弊社製テールゲートリフタのサービスキャンペーン実施に関するお知らせ

改善箇所説明図

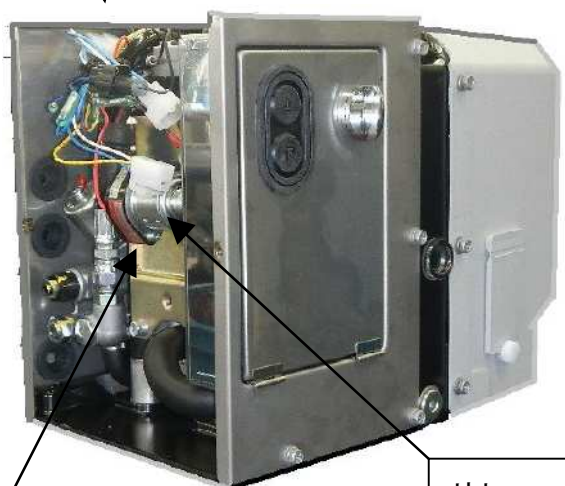
不具合発生箇所

テールゲートリフタの油圧発生装置（パワーユニット）内のリレーにおいて、取付角度が不適切なため、ON-OFF時に発生するスパーク粉が堆積することがある。そのため、堆積したスパーク粉を經由して漏電が発生し、そのままの状態で使用を続けると、リレーが発熱して損傷し、テールゲートリフタが停止するおそれがある。

改善変更後

全車両、リレーを新品に交換するとともに、リレーの取付角度を変更する。

改善実施済車には、油圧発生装置カバー内側に識別シール（緑色）を貼り付ける。
